ANNEX A PROJECTE PER A IMPLANTACIÓ DE PARC SOLAR FOTOVOLTAIC I LÍNIA D'EVACUACIÓ

PETICIONÀRIA :
TORNALTÍ SOLAR, S.L.

SITUACIÓ :
Binibeca Vell
Sant Lluís
Illes Balears

El objeto del presente documento es complementar la información contenida en el proyecto aportado, para la implantación de Planta Solar Fotovoltaica, en Binibeca, Sant Lluís, Illes Balears, ante las alegaciones realizadas por el GRUPO BALEAR D'ORNITOLOGIA I DEFENSA DE LA NATURALESA.

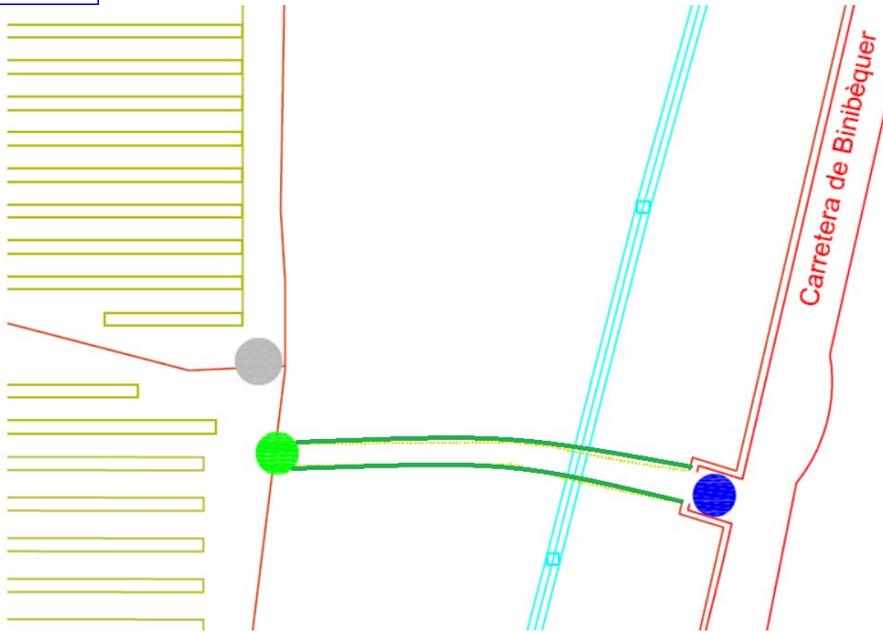
Se comparte y se asume la disposición de **bebederos para la fauna**, como es el caso de la tortuga, planteando en la inmediatez del edificio que alberga el Centro de Transformación, la disposición de bebederos según ilustración.

La ubicación referida, tiene por objeto, canalizar las pluviales de la cubierta del edificio, de manera que se aproveche el recurso.
